東京都市計画道路補助線街路第74号線の変更について(東京都決定)

東京都市計画道路の変更（東京都決定）

東京都市計画道路中、幹線街路補助線街路第 74 号線ほか 1 路線を次のように変更する。

東京都市計画道路幹線街路補助線街路第74号線
東京都市計画道路幹線街路補助線街路第170号線 総括図2

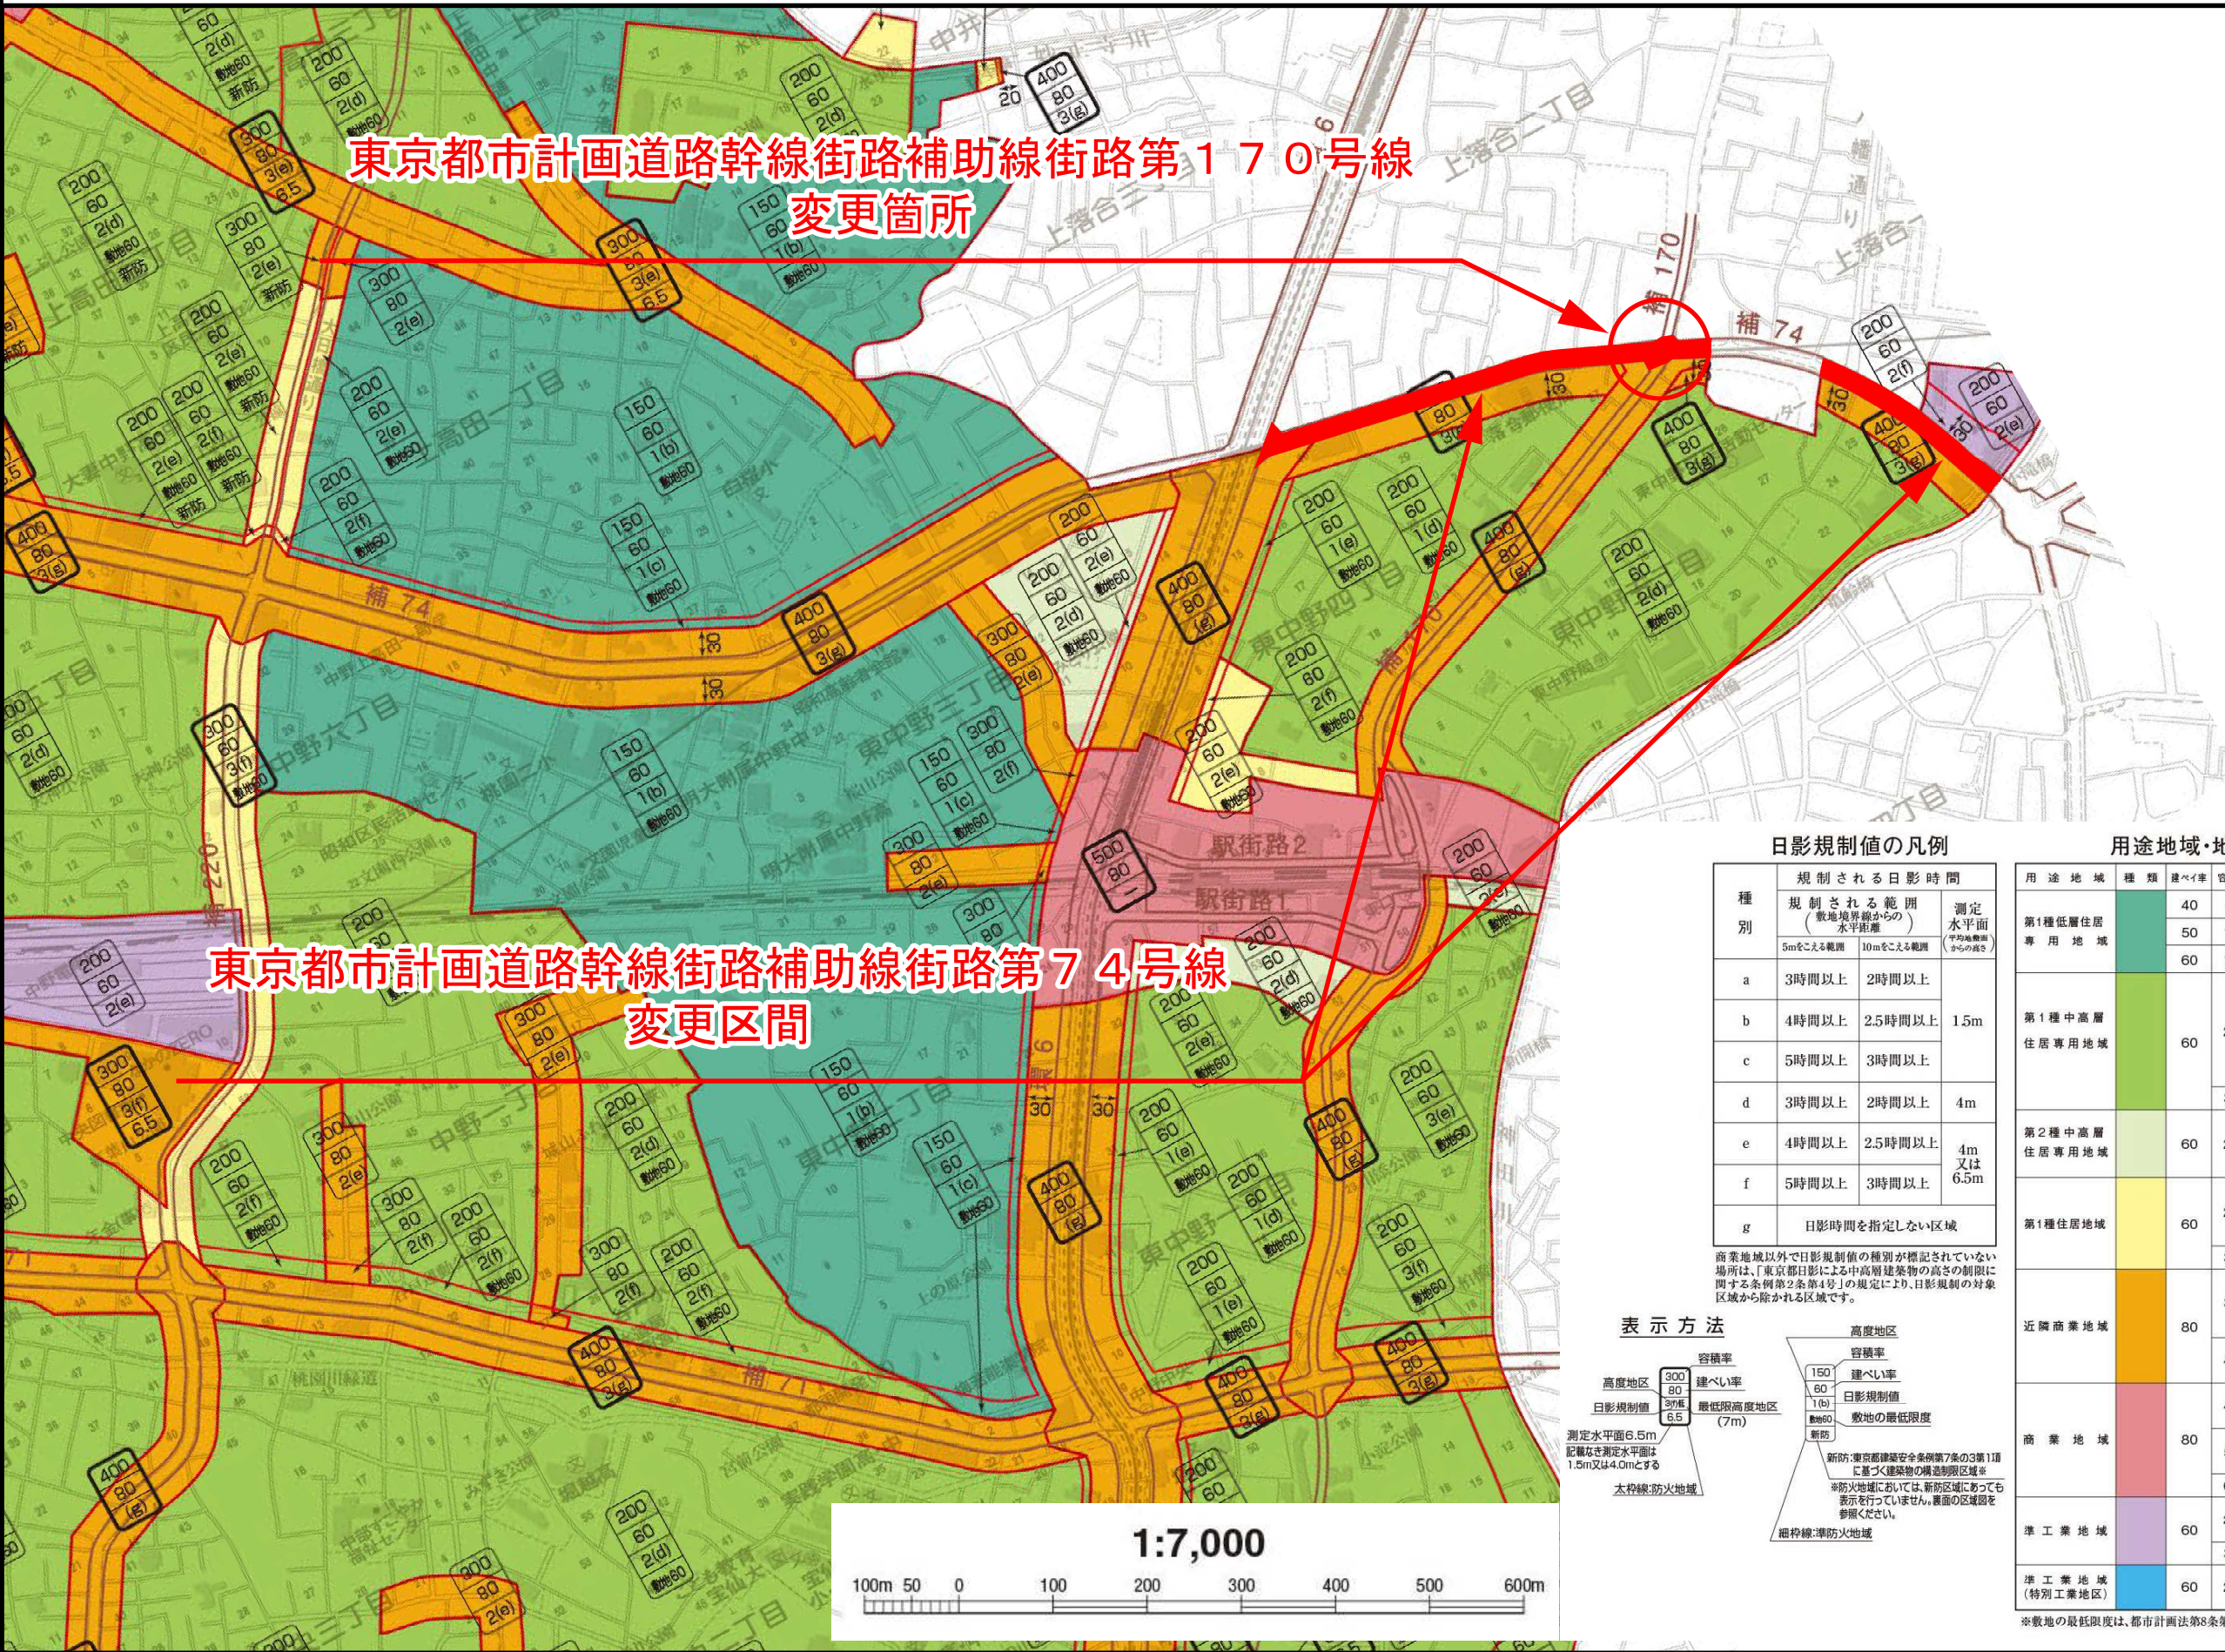
名 称	変 更 概 要	
補助線街路第 74 号線	1	一部幅員の変更 20m→15m（中野区東中野五丁目～中野区東中野四丁目 延長約 790m）
補助線街路第 170 号線	1	一部区域の変更 新宿区上落合一丁目、上落合二丁目、中野区東中野四丁目及び東中野五丁目各地内

東京都市計画道路幹線街路補助線街路第74号線
東京都市計画道路幹線街路補助線街路第170号線 計画図

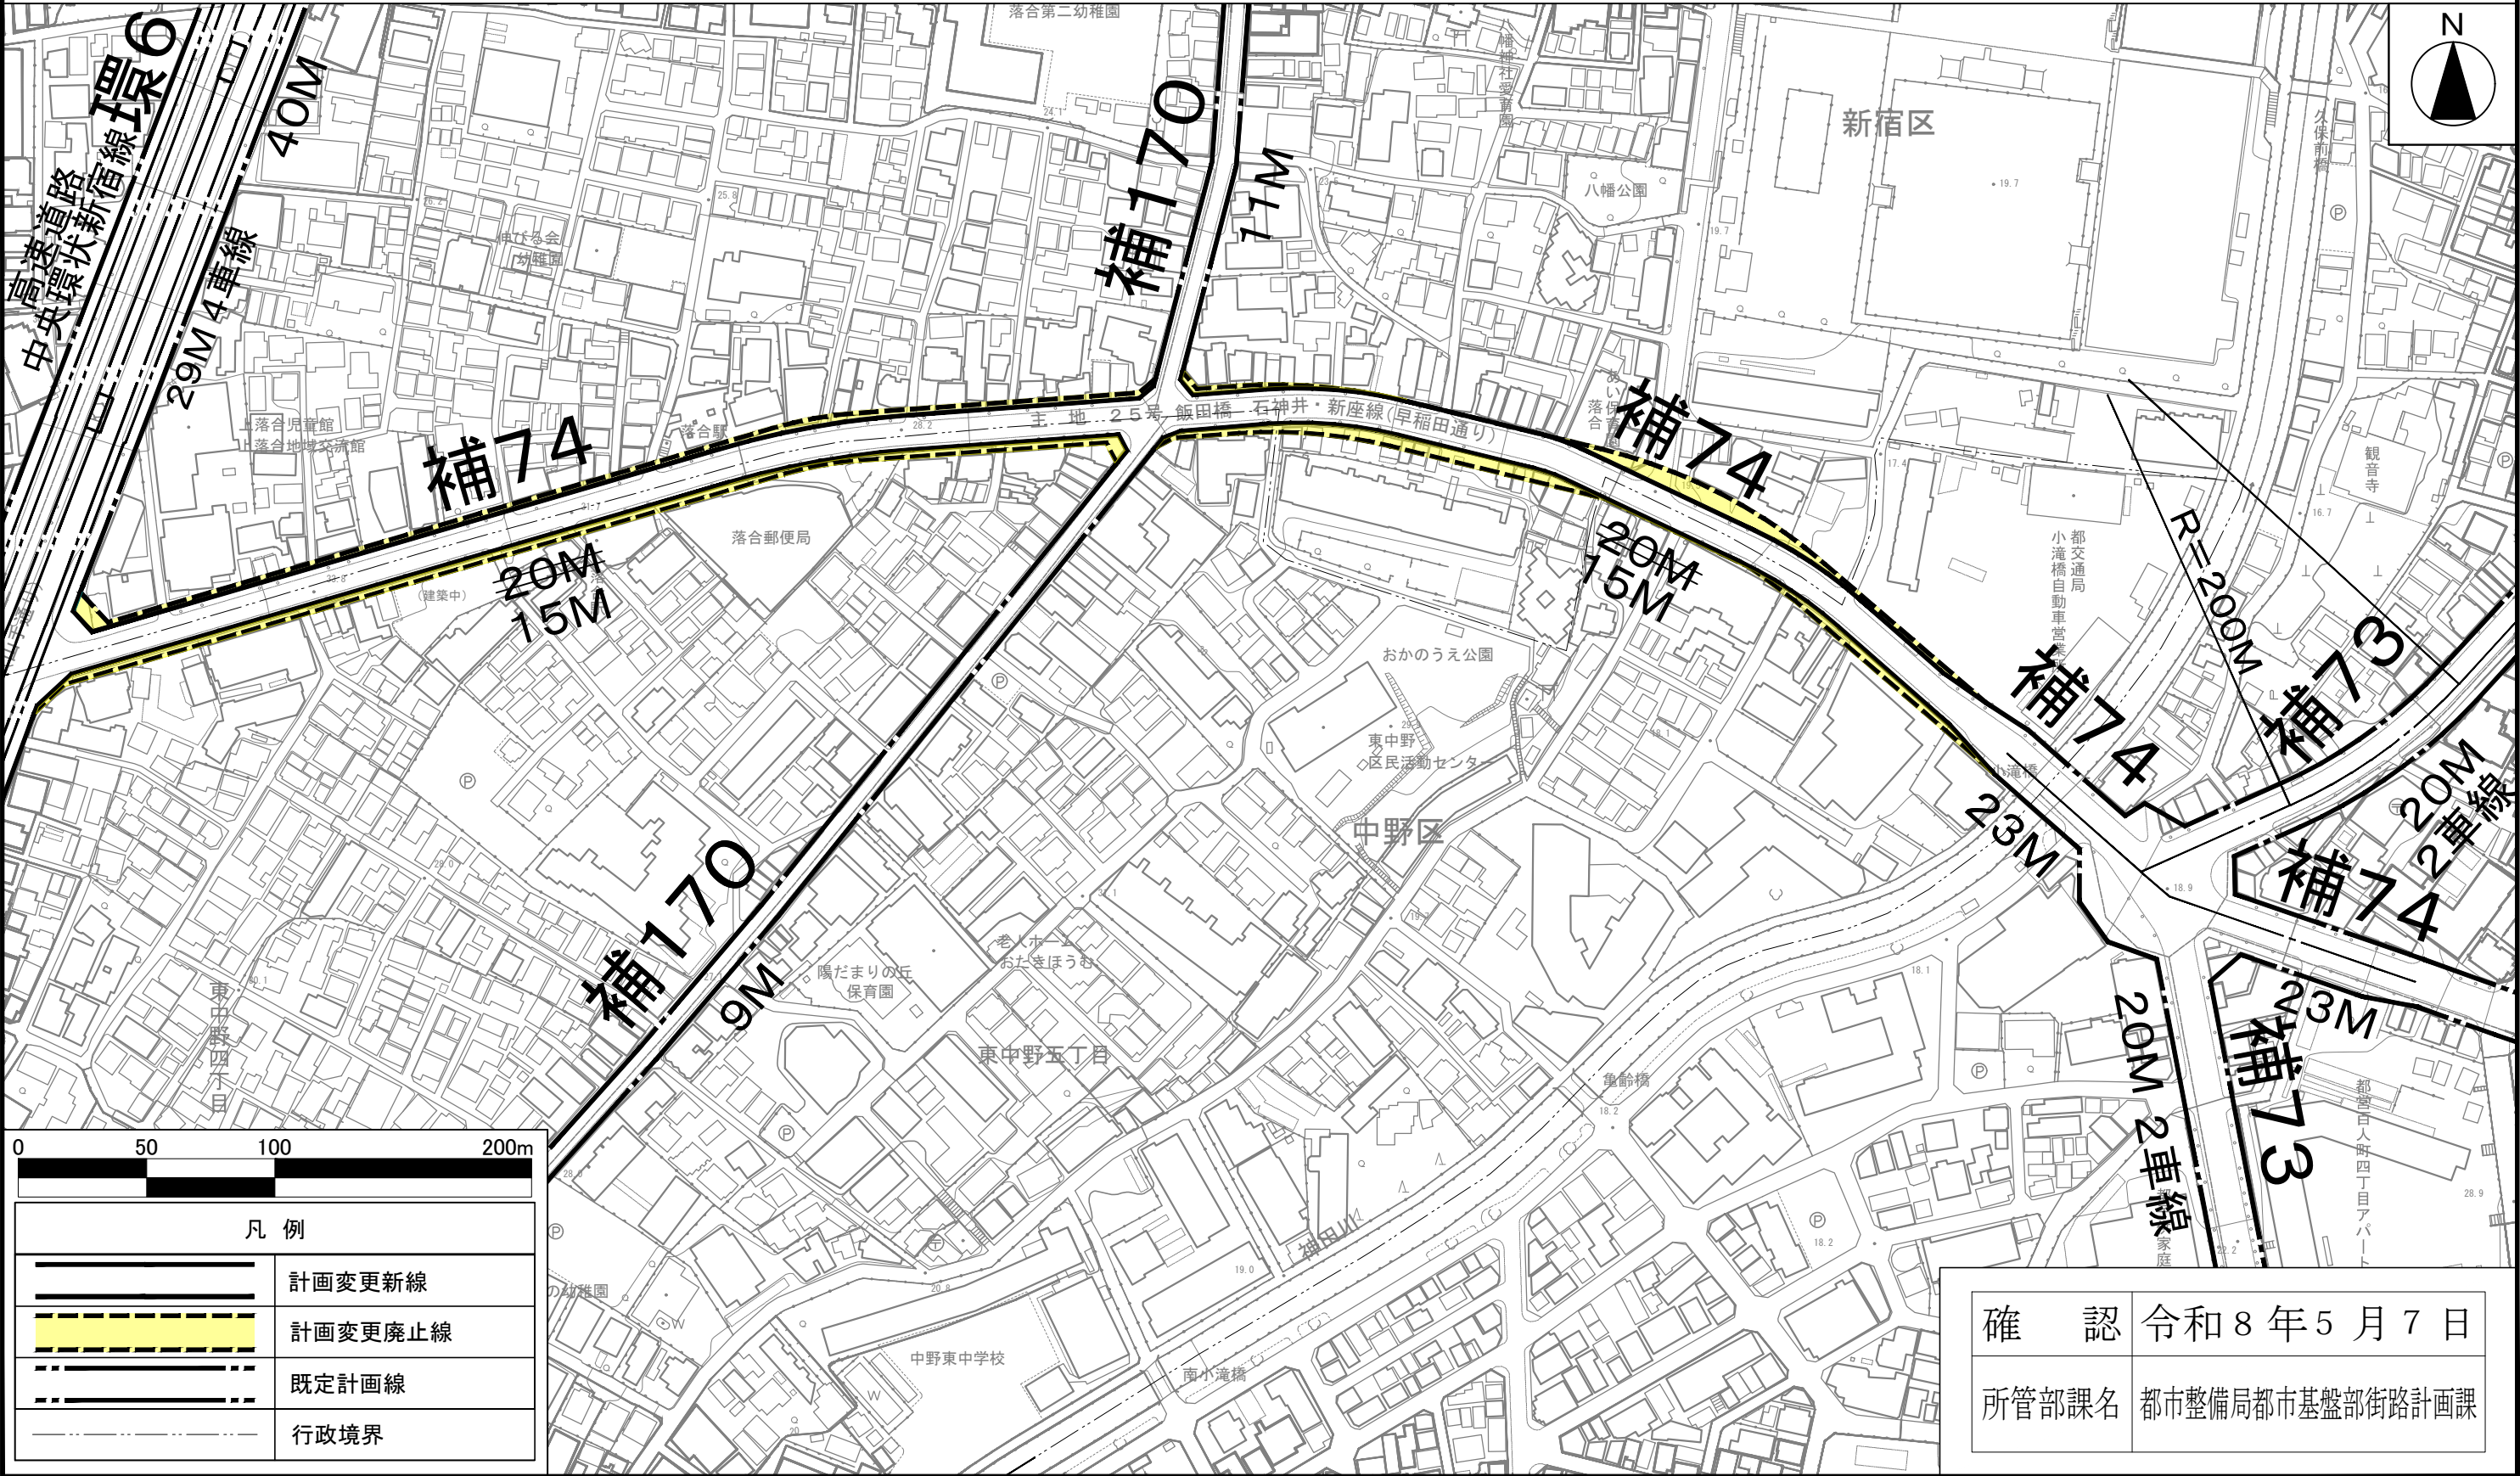
理由：必要な都市計画道路の幅員や機能が確認されたことから、一部区間の幅員及び一部区域を変更する。
